## BULLETIN DE SERVICE

# Remplacement du circlip (carburateur) pour ROTAX® Type de moteur 912 et 914 (série)

ATA Système: 73-00-00 Système d'alimentation

**OBLIGATOIRE**

Fig. 5

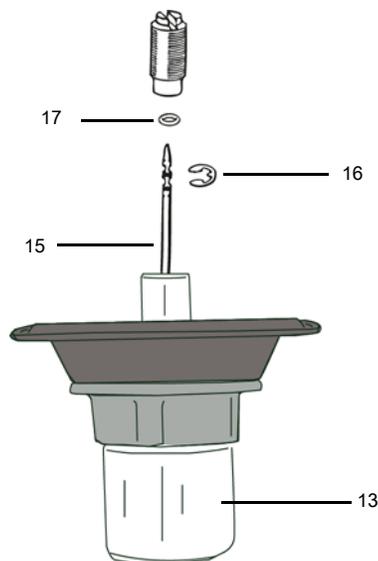
En raison des écarts dans le processus de fabrication d'une fracture partielle du circlip peut se produire. Cette fracture pourrait conduire à une fissure / fracture totale du circlip qui, par conséquent peut conduire à un mauvais fonctionnement du carburateur. Les effets possibles pourraient être le moteur rude course ou un comportement de fonctionnement du moteur hors du commun.

Étape	Procédure
6	Retirer l'aiguille d'injecteur (15) avec circlip et le joint torique de cpl de piston. (13).
7	Retirer le joint torique d'origine (17) et le circlip (16) de l'aiguille d'injecteur (15) et le jeter. REMARQUE: Prenez note de la position de l'aiguille d'origine du circlip. 12
